Notat

OPPDRAG	10252139 Fv. 5300 Salhusvegen Ulsetstemma-Slettestølsvegen, Reguleringsplan	DOKUMENTKODE	10252139-01-TVF-NOT-001
EMNE	Følgenotat Begrenset høring	TILGJENGELIGHET	Åpen
OPPDRAGSGIVER	Vestland fylkeskommune	OPPDRAGSLEDER	Petter Seim Holten
KONTAKTPERSON	Stine Unneland	UTARBEIDET AV	DB, MHL, JANO, PSH
KOPI		ANSVARLIG ENHET	10233030 Samferdsel og Infrastruktur

Reguleringsforslag for Fv. 5300 mellom Ulsetstemma og Slettestølsvegen var til offentlig ettersyn i perioden våren 2023. Formålet med dette notatet er å vise endringer i reguleringsplanen etter 1.gangshøring – som grunnlag for en begrenset høringsrunde. Notatet beskriver løsninger som er valgt, hvorfor dette har blitt gjort og hva konsekvensene blir.

Figur 2.1: Revidert normalprofil.

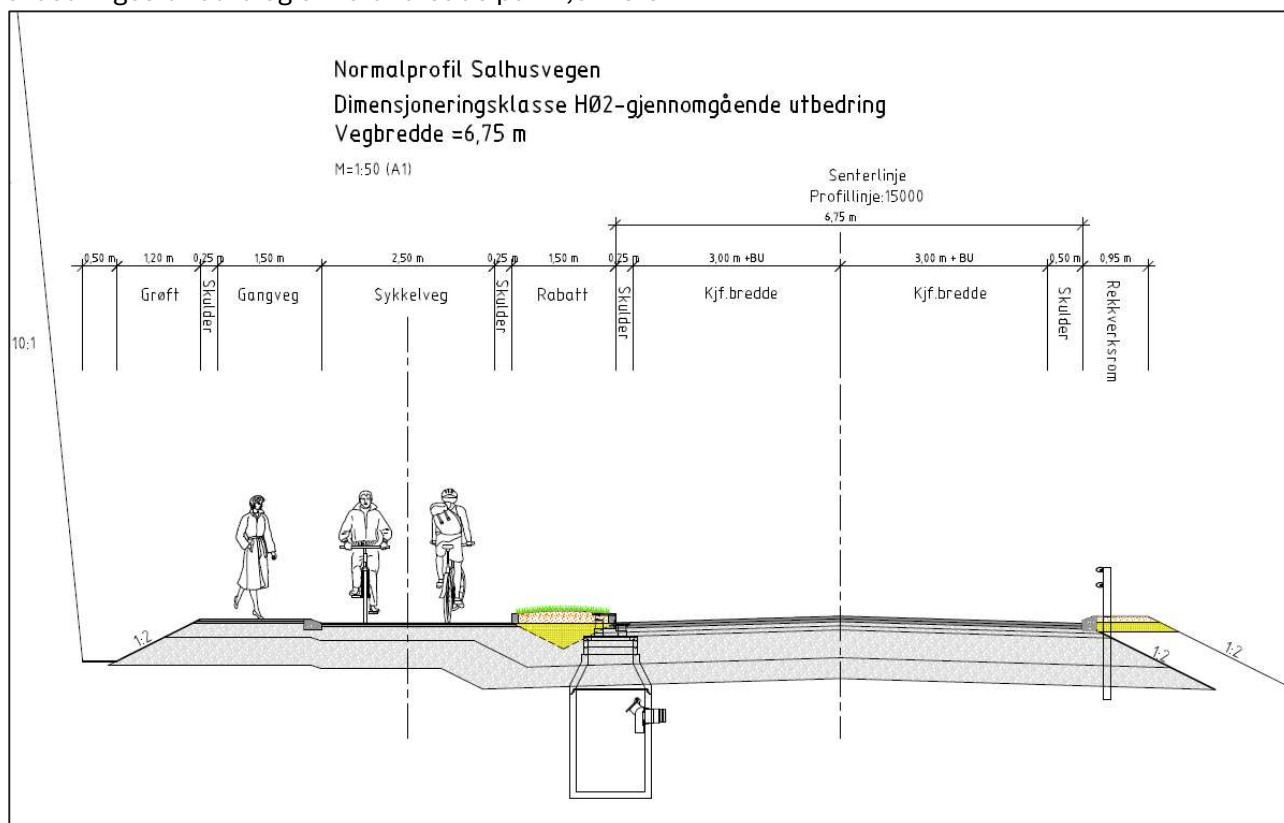
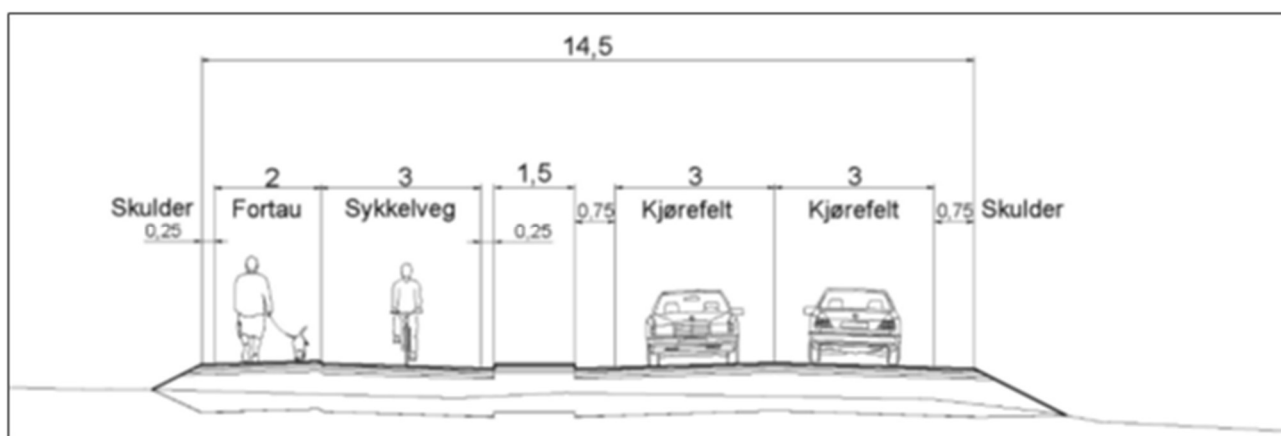
Etter første gangs høring er muligheten for å redusere tverrprofilen blitt vurdert. Figur 2.1 viser det anbefalte tverrprofilen som legges til grunn for revidert plan: et tilpasset tverrprofil for dimensjoneringsklasse Hø2 med utbedringsstandard, som omfatter 3,0 meter brede kjørefelt, 2,5 meter bred sykkelveg og 1,5 meter bred gangveg. Skulder mot kantsteinklarering er satt til 0,25 meter, mens skulder mot vegfylling/grøft er satt til 0,5 meter. Bredden fra ytre skulder på veg til ytre skulder på gang- og sykkelveg er 12,75 meter. Dette innebærer en samlet reduksjon på **1,75 meter** sammenlignet med tverrprofilen som lå til grunn ved første gangs høring.

Figur 2.2 viser tverrprofilen fra første gangs høring til sammenligning, med dimensjoneringsklasse Hø2 utbedringsstandard og en total bredde på 14,5 meter.

I reguleringsplanen som var til 1. gangs høring lå det inne en grøftebredde 4,0 meter mot fjellskjæring.

For å nå målet om reduserte terreng- og arealinngrep i prosjektet er grøftebredden redusert til 1,70 meter, tilsvarende grøftebredden som er brukt i tilstøtende prosjekt i sør. Det er lagt til grunn at skjæringene må sikres med ekstra bergsikring på grunn av denne reduksjonen på grøftebredde.

Figur 3.1: Justert plankart pr. 21.01.2026.

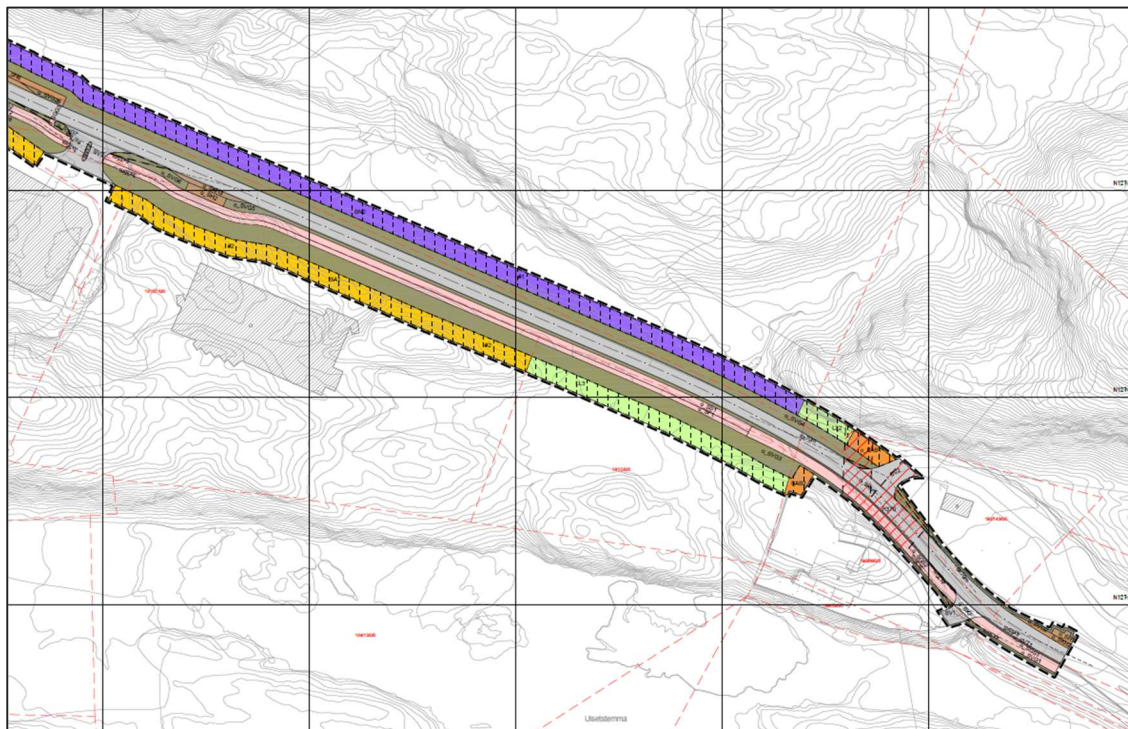
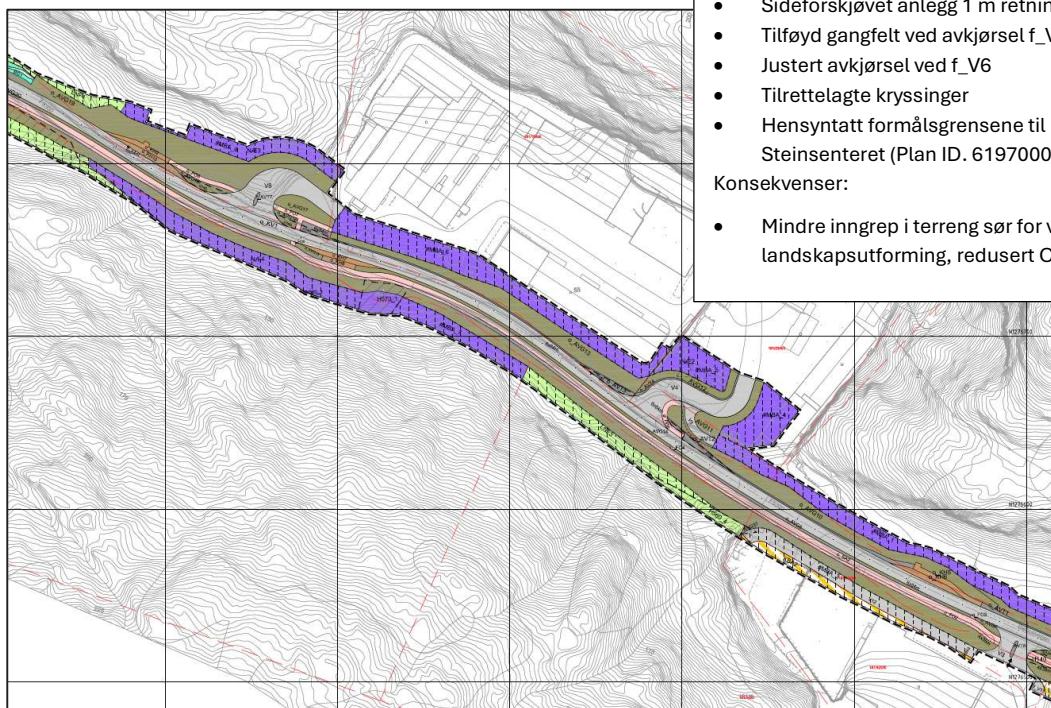
Se kapittel 4 for utdypende beskrivelse av endringer fra førstegangs høring til begrenset høring.

Figur 3.3: Justert reguleringsplankart pr. 21.01.2026.

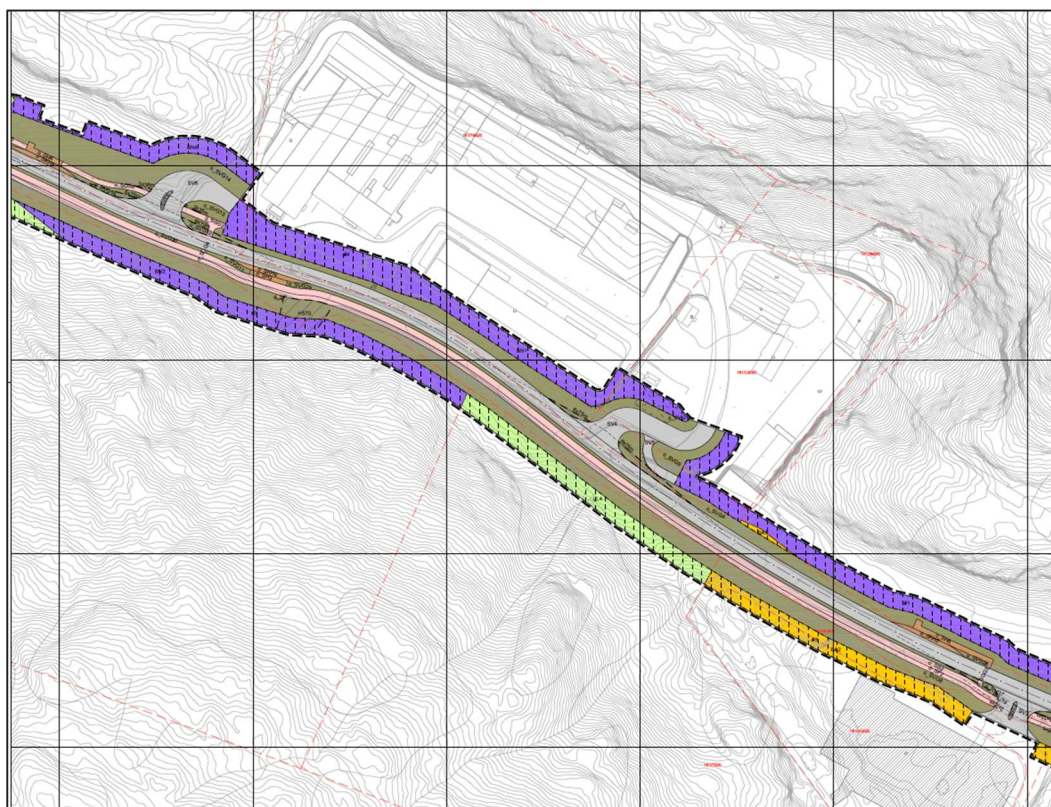
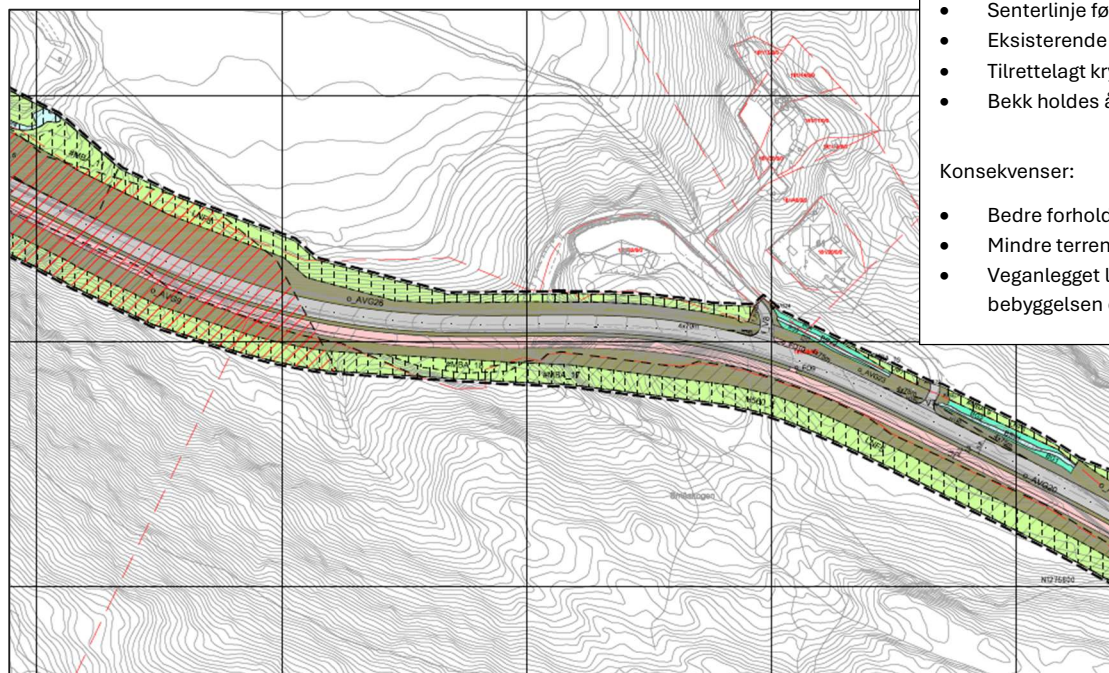
- Sideforskjøvet anlegg 1 m retning næringsområdet
- Tilføyd gangfelt ved avkjørsel f_V4
- Justert avkjørsel ved f_V6
- Tilrettelagte kryssinger
- Hensyntatt formålsgrensene til reguleringsplanen til Steinsenteret (Plan ID. 61970000)

- Mindre inngrep i terreng sør for vegen, bedre landskapsutforming, redusert Co2-utslipp.

Figur 3.5: Justert reguleringsplankart pr. 21.01.2026.

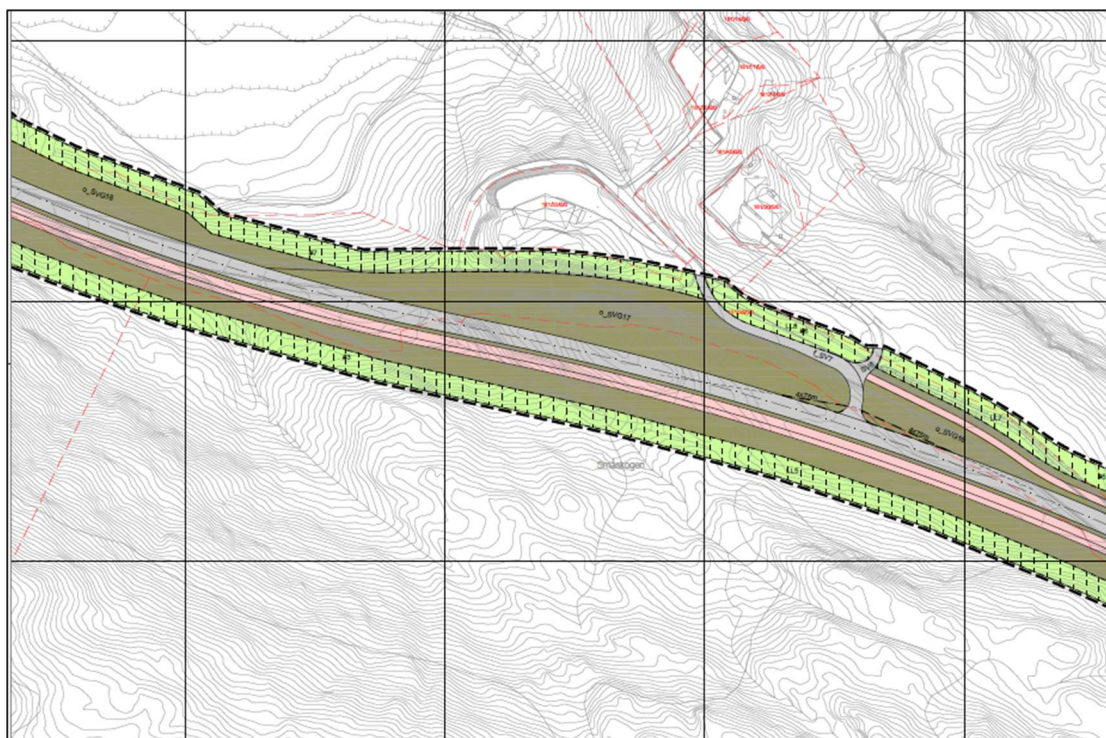
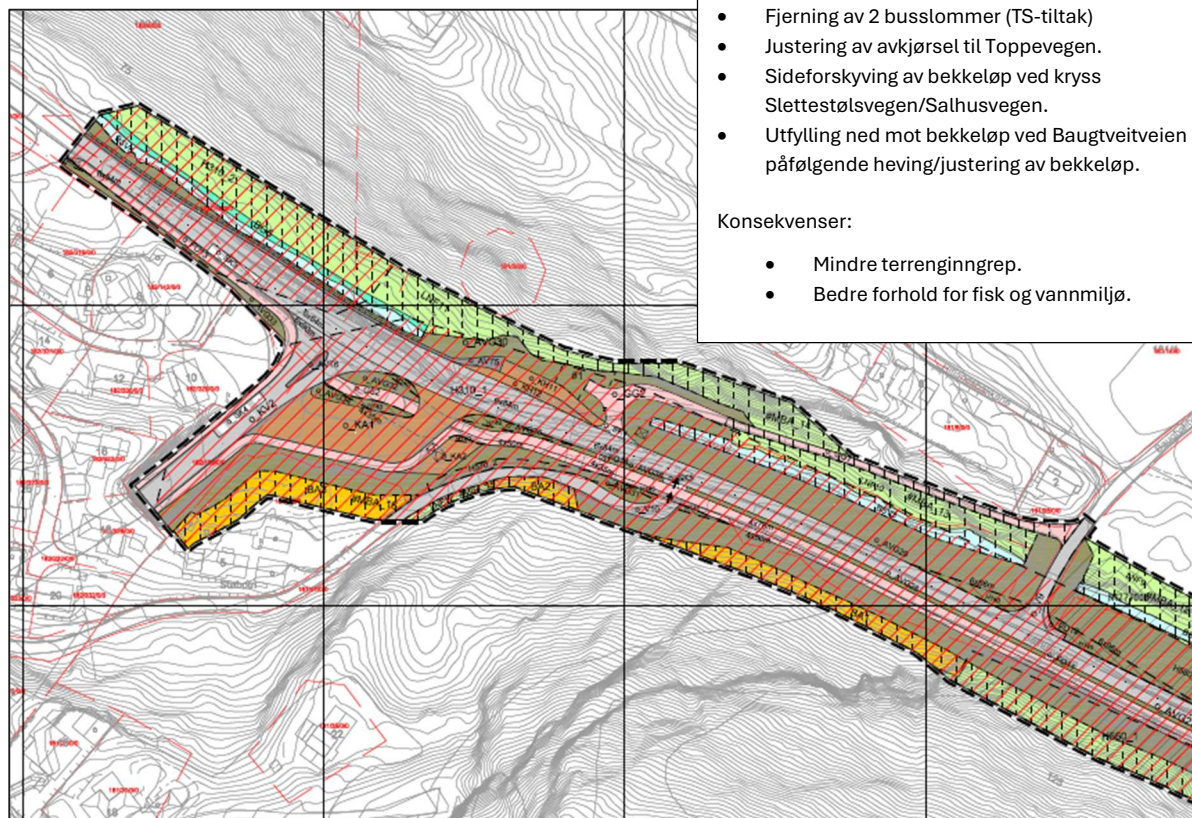
- Senterlinje følger dagens kurvatur.
- Eksisterende avkjørsler beholdes.
- Tilrettelagt kryssing for myke trafikanter
- Bekk holdes åpen.

- Bedre forhold vannmiljø og for fisk.
- Mindre terrenginngrep.
- Veganlegget ligger som i dag - nærmere bebyggelsen enn ved høringsutkastet.

Figur 4.3: Senterlinje fra profil 0 til profil 750, fa hhv. 1. gangs høring og ved begrenset høring.

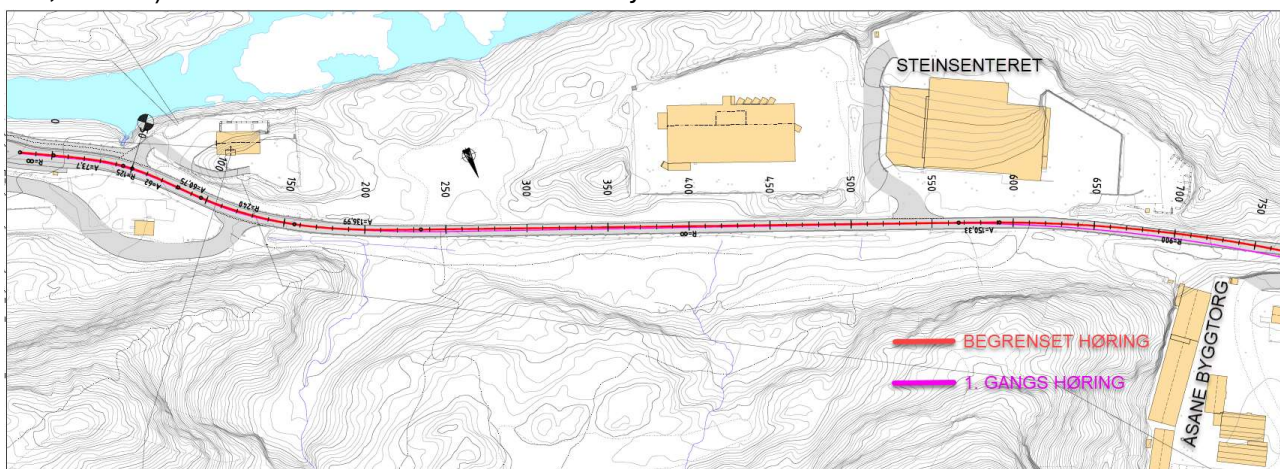
Figur 4.3 viser den reviderte senterlinjen som er sendt ut til begrenset høring (lilla linje) samt senterlinjen fra første gangs høring (rød linje). Den reviderte senterlinjen er plassert noe lenger sør (ca. 1–1,5 meter) for å etablere en ekstra buffer mot myrområdet.

Figur 4.6 Justering av senterlinjen ved Steinsenteret. Turkis senterlinje illustrerer senterlinjen som ble sendt inn til den begrensa høringen i desember 2025

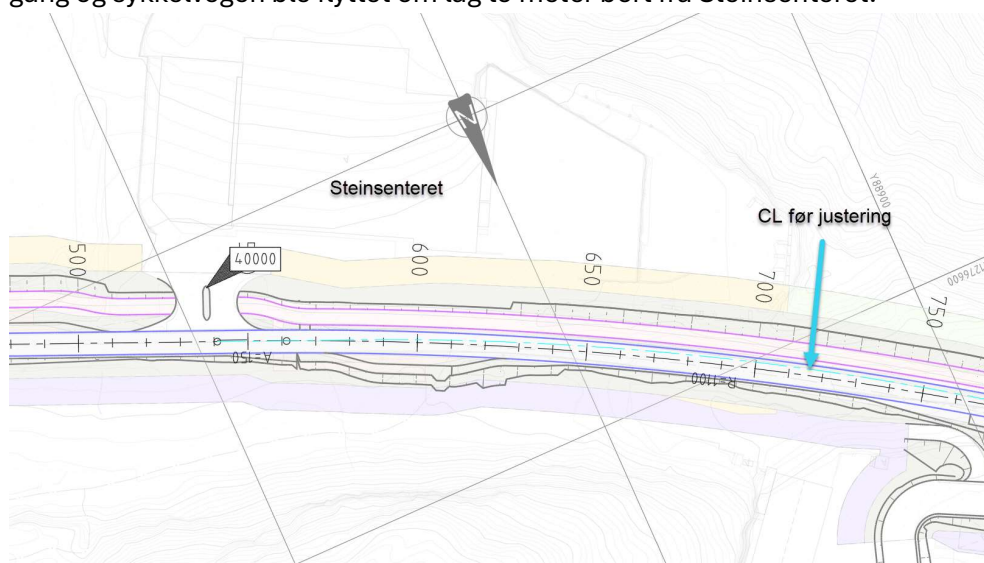
Etter første GIS-kontroll på den begrensa høringen i desember 2025 ble det påpekt at reguleringsplanen til Steinsenteret (Plan ID. 61970000) viser vegformål innenfor den planlagte grøften langs ny gnag- og sykkelveg på Salhusvegen. På bakgrunn av dette ble horisontalkurveradiusen på dette strekket økt fra $R_h = 900\text{m}$ til $R_h = 1100\text{m}$. Justeringen medførte at fortauskanten på den nye gang og sykkelvegen ble flyttet om lag to meter bort fra Steinsenteret.

Etter justeringen ligger den regulerede vegen (inkludert rekkverksrom) i PlanID 61970000 nå utenfor grøft og bergskjæring for Salhusvegen. Avhengig av grunnforholdene kan det likevel være behov for sikringstiltak mellom Steinsenterets arealer og den nye gang- og sykkelvegen.

Figur 4.8: Senterlinje fra profil 750 til profil 1500, fra hhv. 1. gangs høring i 2022 og ved begrenset høring.

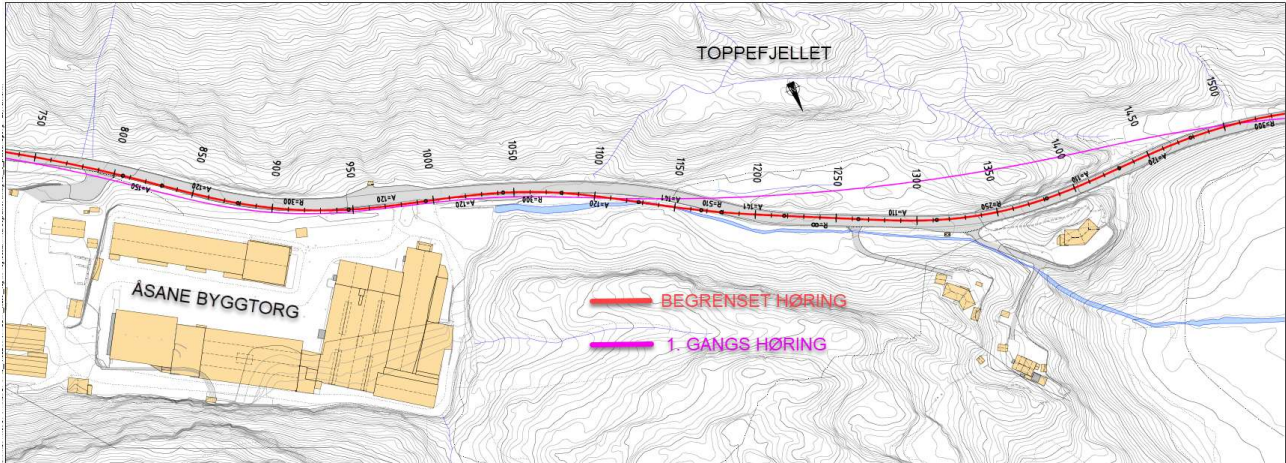
Mellom profil 750 og 950 er ny senterlinje plassert lenger sør i forhold til senterlinjen i førstegangshøringen. Den største justeringen er fra profil 1150-1500 der revidert senterlinje i stor grad følger eksisterende veg sin linjeføring. Justering medfører betydelig besparelse i terrenginngrep.

Figur 5.1: Prinsippskisse for fylling mot bekk.

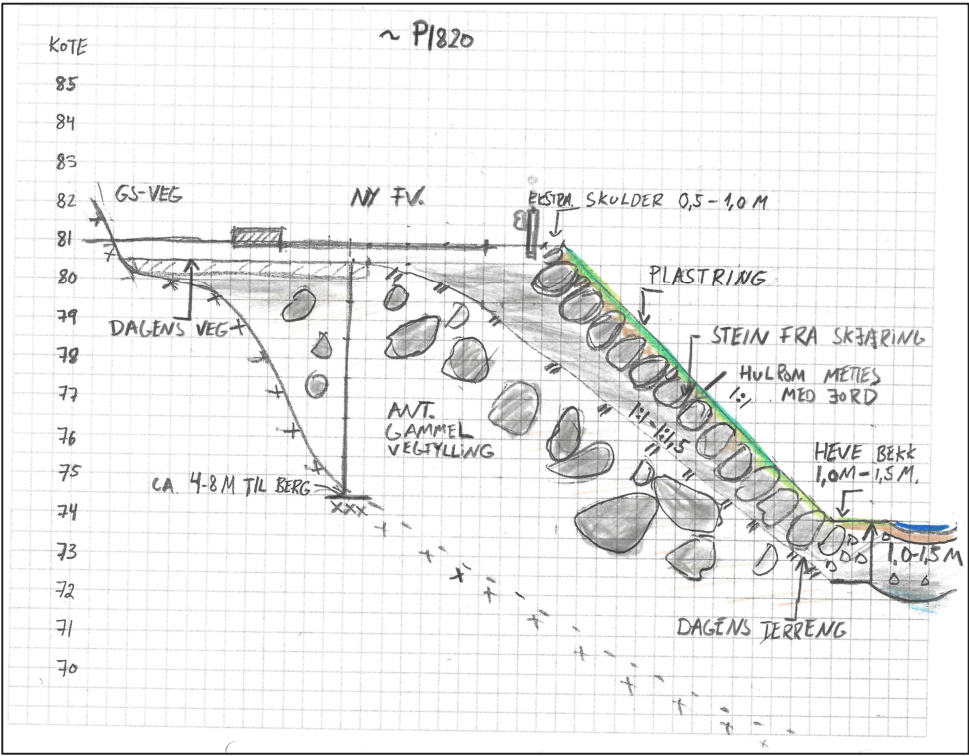
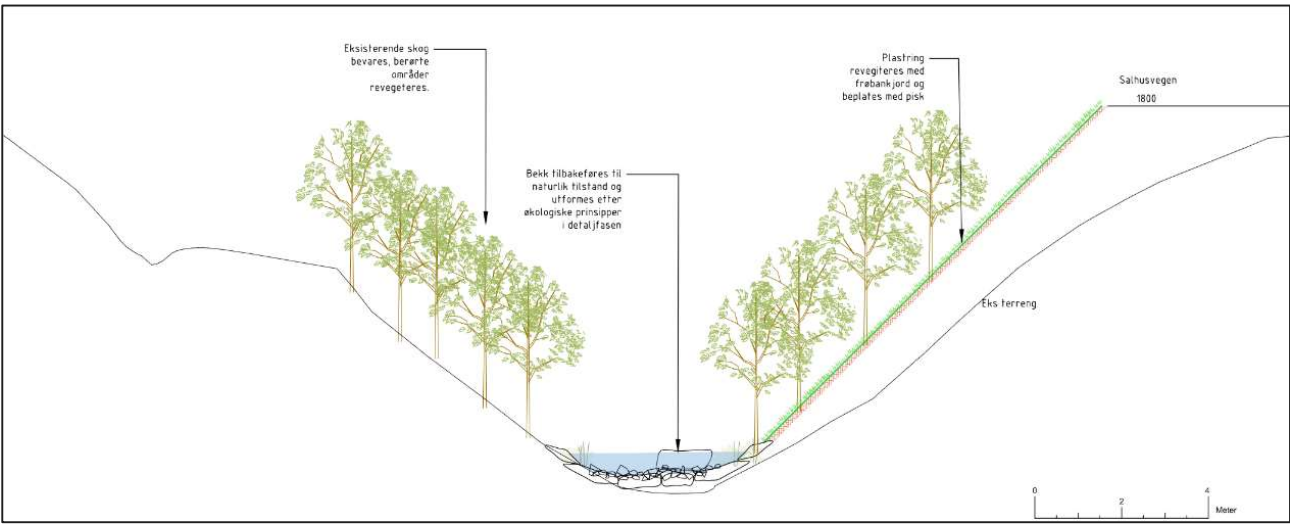
Til tross for smalere tverrprofil er løsningen ved Baugtveitkrysset og nedstrøms utfordrende. Løsning der en unngår utfylling ned mot bekkeløpet vil fremdeles gi høye skjæringer på opp mot 30 meter sør for Salhusvegen. Anbefalt løsning for strekningen er derfor å etablere en bratt fylling/plastring mellom profil 1600-1800. Fyllingen kommer i konflikt med dagens bekk, men det er vurdert at denne kan justeres/heves og derved holdes åpen. Det er kontrollert for fall og plass til bekken. Løsningen for bekken anbefales videre detaljprosjekttert på byggeplannivå.
